IZMJENE I DOPUNE GUP GRADA DUBROVNIKA

Izvješće o javnoj raspravi

Grad Dubrovnik

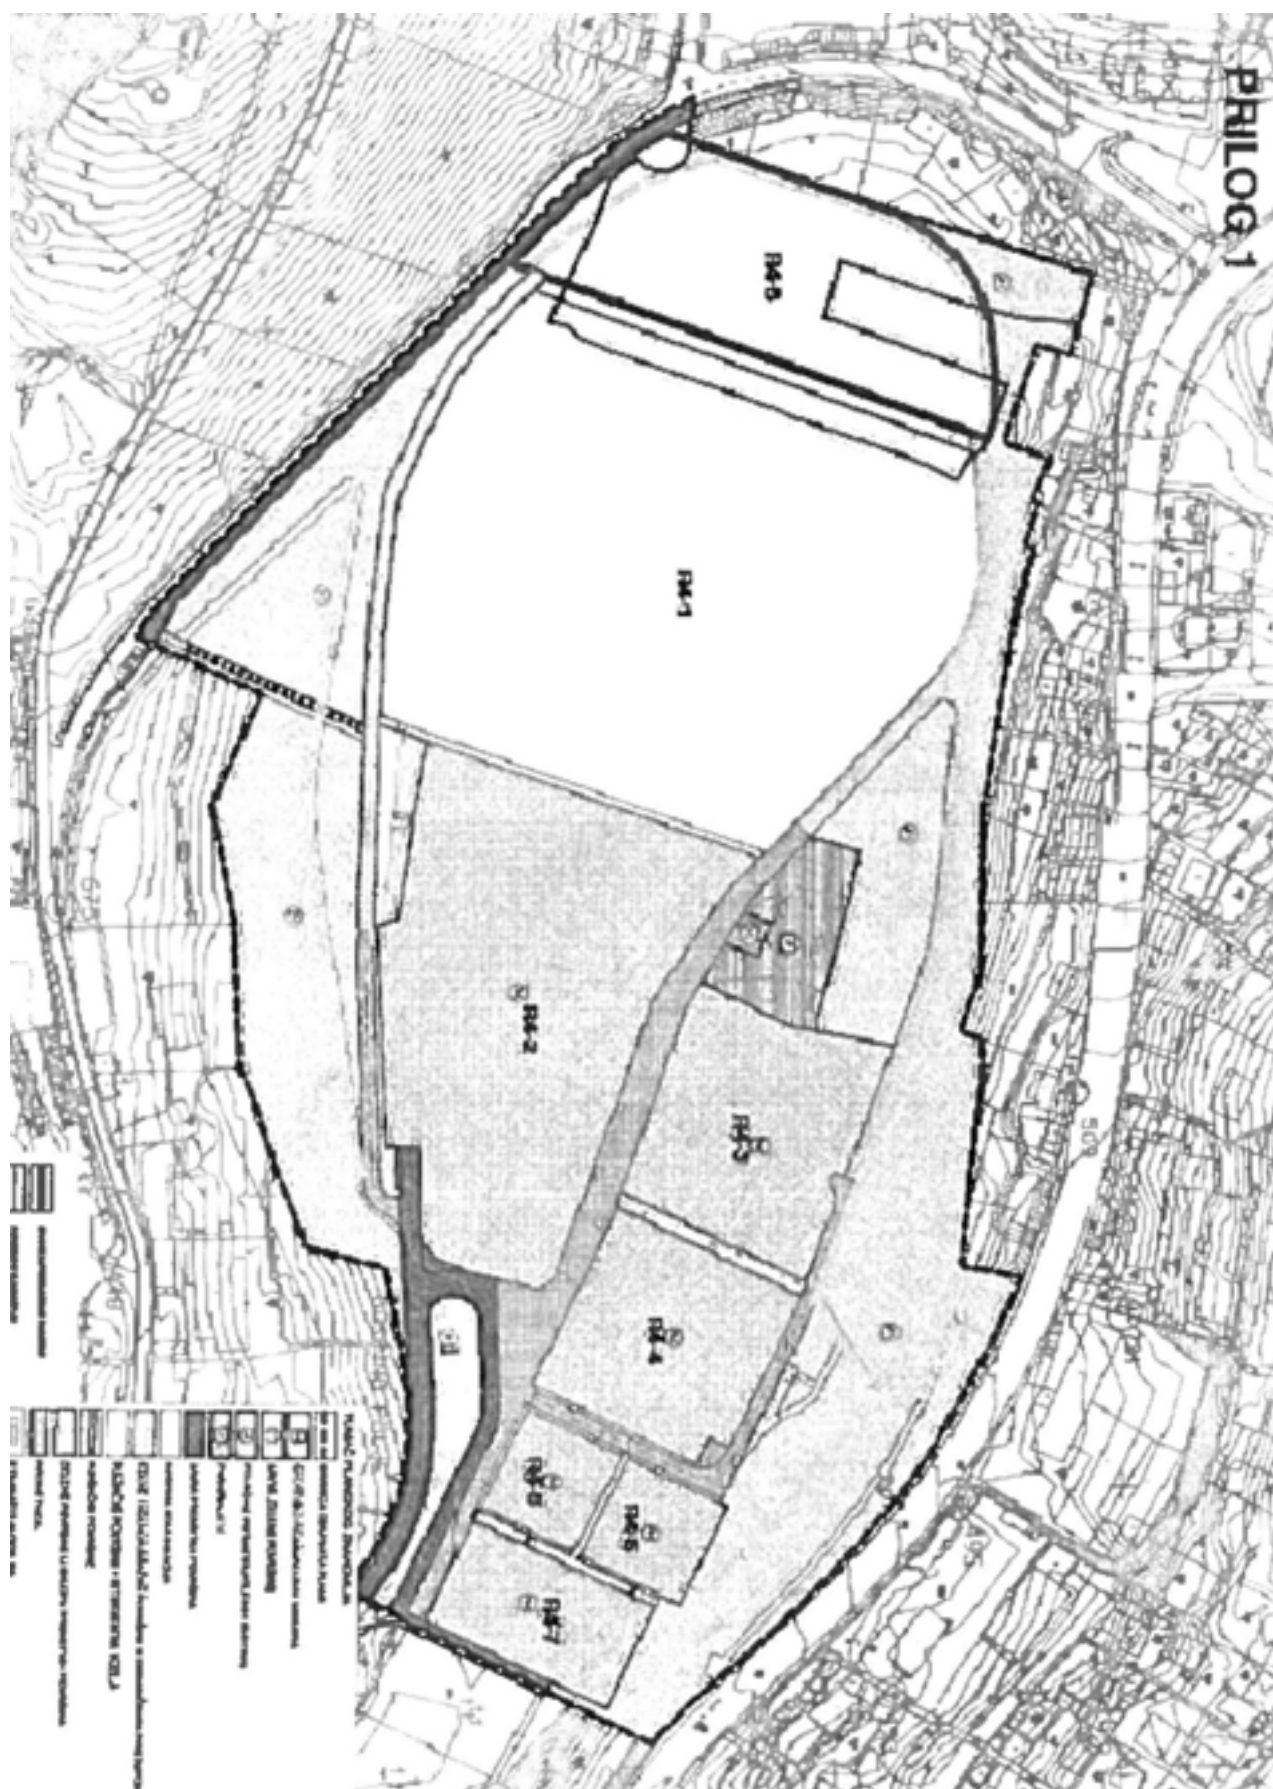
- u zoni obuhvata prema grafičkom prilogu 1 uvesti novu kazetu oznake R4-8.
- u nastavku ovog teksta prilažemo tablicu i grafički prilog kojim se dokazuje da formiranjem građevinske kazete na predmetnom području nisu niti bi bili narušeni odnosi uvjetovanog postotka zelenila na ukupnoj zoni ID DPU te da je svakako moguće zadržati predmetni dio kao građevinsku kazetu, a ne prenamijeniti je u zaštitni zeleni pojas. To više što se zona zapadno od granice planskog dokumenta i zahvata u velikoj depresiji u odnosu na Kosorovu ulicu (15-17m) može tretirati kao kontaktno zelenilo. Vezano na isto u kontaktnoj je zoni, a u zoni obuhvata GUP-a propisano urbano pravilo 2.3 koje pretpostavlja gradnju građevina oznake M1/2, pa nije jasno kako je u istoj planskoj oznaci bez razgraničenja označena planska oznaka K4 namijenjena garažno poslovnim građevinama.

U skladu s prijedlogom uvođenja planske kazete R4-8, posljedično se također predlaže:

- ukinuti kazetu oznake Z1-2
- umanjiti površinu kazete oznake Z1-1 za odgovarajući dio
- površinu interne prometnice s ograničenim pristupom produžiti u njenoj trasi do nove kazete R4-8 i time omogućiti kolni pristup kazeti jer u protivnom joj pristup nije osiguran planiranim kolnim površinama osim u intervencijskom smislu
- pridružiti ovoj kazeti uz sportsko rekreacijsku namjenu jednake planske uvjete za realizaciju i provedbu gradnje kao i ostalim planiranim građevinama prema prijedlozima plana i ovim primjedbama
- dopuštena visina $po+(Su)+Pr+2$ – max visine 14m, visinske kote krova ne više od 37m nadmorske visine odnosno maksimalne kote nove sportske dvorane

- 3c) **Zahtjev se ne prihvaća.** Urbanim pravilom 2.23 ŠRC Gospino polje propisano je da je minimalno 30% zone, a ne građevne čestice, potrebno hortikulturno urediti što je zadovoljeno ID DPU-a. Od donošenja DPU-a 2008. do danas nije iskazan interes za izgradnju javne garaže na predmetnoj lokaciji. Na istoj ni prema važećem DPU-u nije bilo moguće graditi nadzemne etaže iznad javne garaže. Koncept novog prostorno-planskog rješenja športsko-rekreacijskog parka je povećanje udjela zelenila sukladno odrednicama GUP-a te smjernicama Konzervatorske podloge u svrhu čega se nastojalo relaksirati i prometno rješenje. Izmjenama i dopunama DPU-a redefinira se način rješavanja prometa u mirovanju na način da se u sklopu nove polivalentne športske dvorane planira podzemna garaža koja može osigurati i dio parkirališnih potreba za druge sadržaje u športsko-rekreacijskom parku "Gospino polje". Nadalje, za predmetnu lokaciju kroz javnu raspravu je dostavljeno više različitih prijedloga koji se međusobno isključuju. Stoga pozivamo suvlasnike da usuglase zahtjeve koji će se razmatrati kroz cjelokupne izmjene i dopune PPU-a i GUP-a. Kontaktna zona DPU-a nije predmet ovih Izmjena i dopuna.

URBANISTIČKO-ARHITEKTONSKI KONCEPT
situacija plan

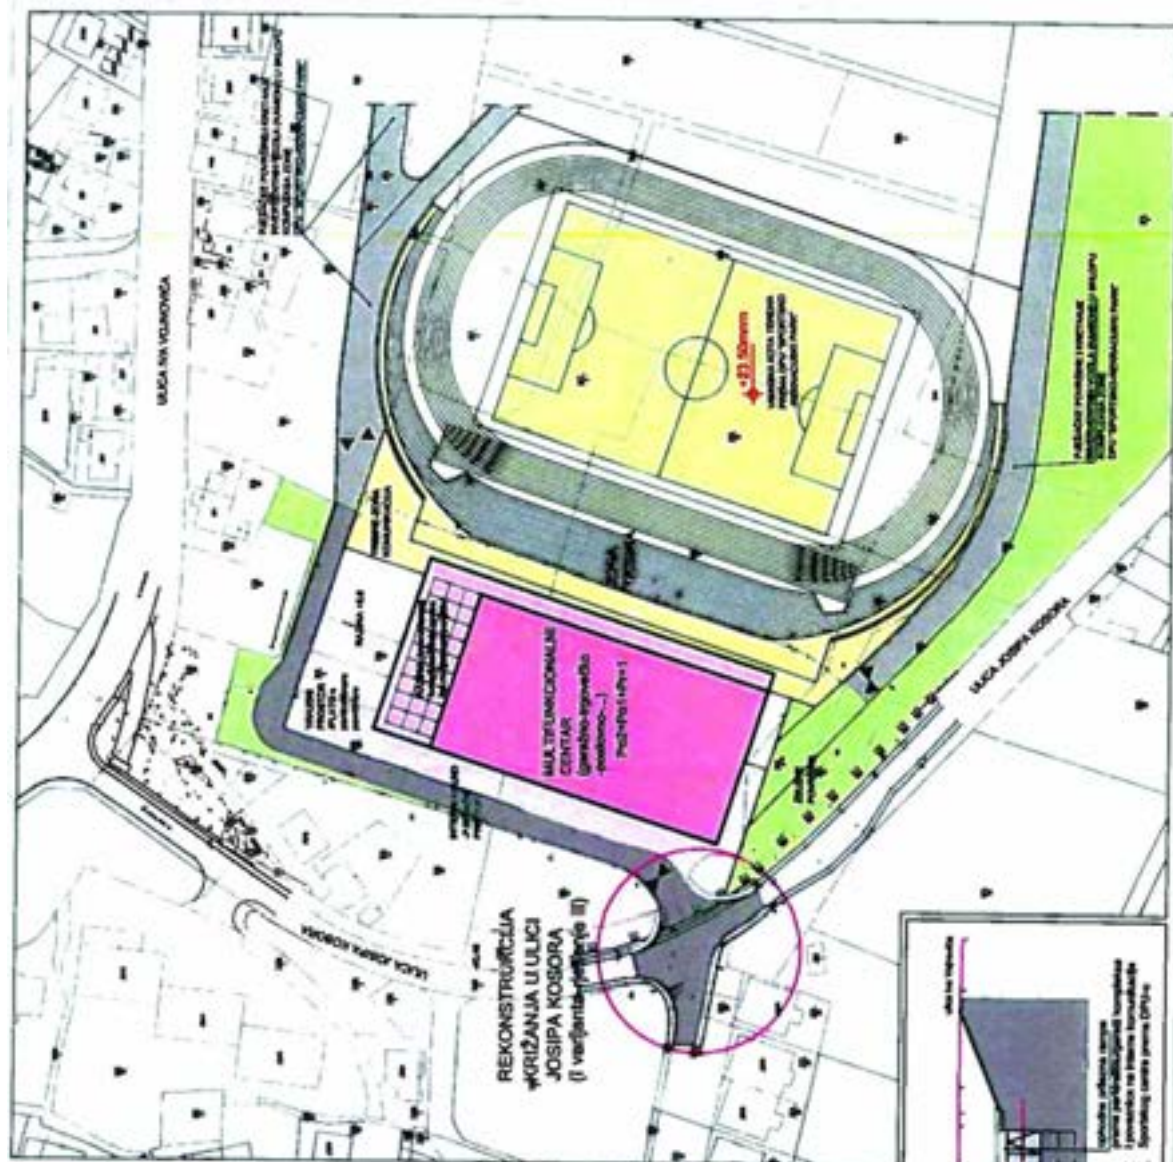
izgrade garažno-parkirališni prostor u podzemnom dijelu, a u nadzemnom dijelu dvije etaže trgovačko-poslovne građevine te se protive prenamjeni ovih nekretnina iz građevinske u zelenu zonu i planiranoj poziciji javnog puta koja ide po sredini parcela u njihovom vlasništvu.

Odlukom o izradi izmjena i dopuna planova nedvojbeno je definiran razlog izrade izmjena i dopuna, a to je: "izmjena planskih rješenja, odnosno izrada novog prostorno-planskog rješenja športsko-rekreacijskog parka sa sadržajima isključivo športsko-rekreacijske namjene i nužnim pratećim sadržajima."

Predmetna inicijativa dostavljena 28. veljače 2022. godine predlaže da se zemljište važećim DPU-om planirano kao javna podzemna garaža kapaciteta 400 PGM prenamijeni u zonu K - poslovne namjene.

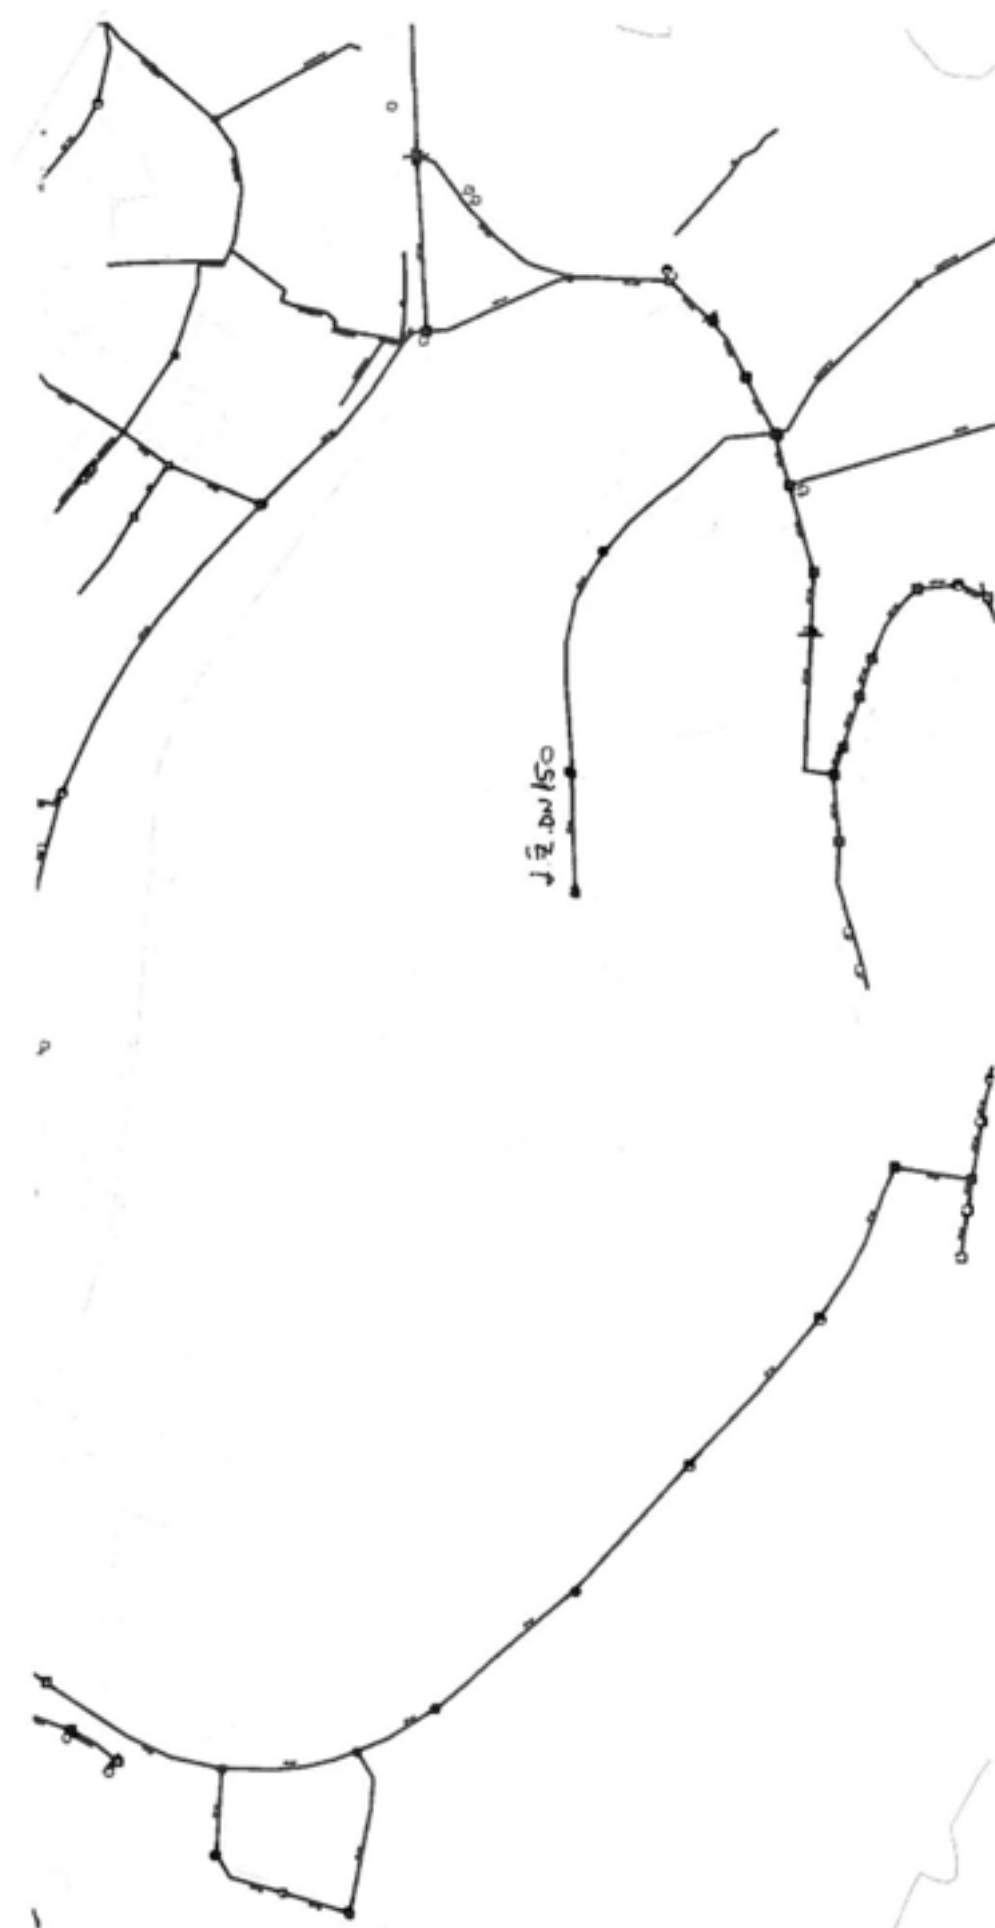
Na Vaše traženje od 30. rujna 2022.godine., KLASA: 350-01/21-01/01, URBROJ: 2117-1-06/18-22-79 koje se odnosi na dostavu zahtjeva vezano za izradu Izmjene i dopune Urbanističkog plana uređenja "Športsko rekreacijskog parka Gospino polje" te s tim u vezi Izmjena i dopuna Prostornog plana uređenja Grada Dubrovnika i Izmjene i dopune Generalnog urbanističkog plana Grada Dubrovnika u prilogu Vam dostavljamo situaciju sa ucrtanom postojećom mrežom javne vodoopskrbe.

Prijedlog plana potrebno je dostaviti na suglasnost u pogledu vodoopskrbe.
